# 정기(기동점검) 점검 결과보고

## [신림공영차고지(저류조 포함)조성공사[장기1차]]

- 점검일시 : 2020.04.07 (화)
- 점검결과
- ◆ 점검자 : 박상종

### ○ 전도재해 예방(토목부)

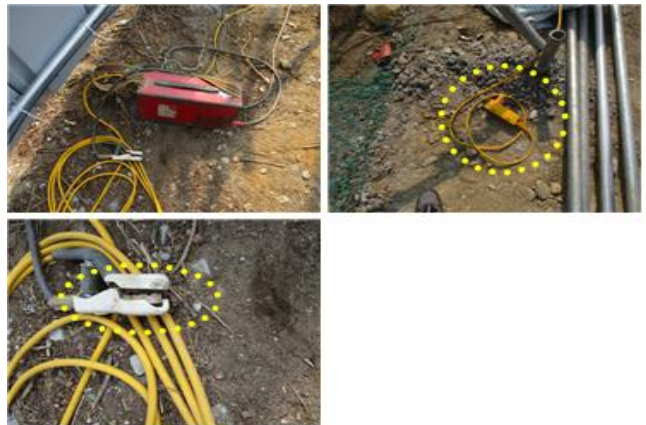
- 흙막이가시설 설치를 위해 작업 중인 천공기는 후면에 거치된 이동식 발전기가 상부 와이어 외 고정된 곳이 없고 와이어에 설치된 혹 또한 안전장치(해지장치)가 없어 항타기 요동 및 이동시 쇠사슬 이탈과 함께 항타기 본체에서 이동식 발전기가 전도될 우려가 있으니 하부 볼트로 고정 등 안전조치 바라며,

- 이동식발전기 하부 유압파이프는 이탈방지 고리가 유압파이프 연결부 전후에 체결되어 야하나 한쪽에만 체결되어 있으니 보완 바람.

○ 흠막이가시설 안전(토목부)

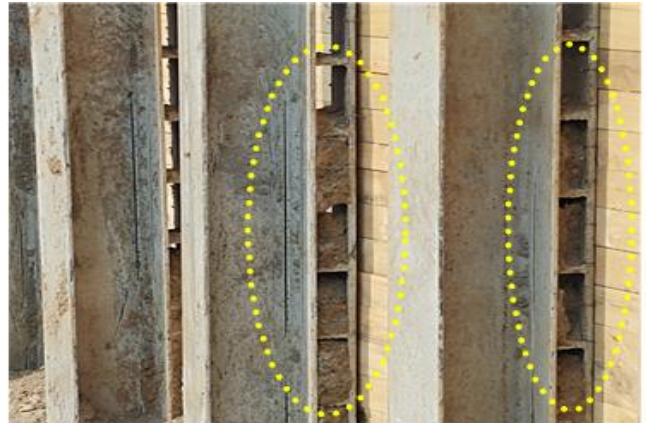
- 자립식 흠막이가시설의 굴착깊이는 구조계산상 6~7m까지 가능하나 실 시공시 변위문제가 다수 발생한 사례가 있는바, 깊이 5m까지 시공하는 것을 원칙으로 하되 부득이 5m초과 설치할 경우 감리단(기술지원감리 등)과 안정성 검토후 시공바라며,

- 자립식 흠막이가시설의 수평변위 억제 및 안정성 확보를 위해 띠장 설치 검토 요망.
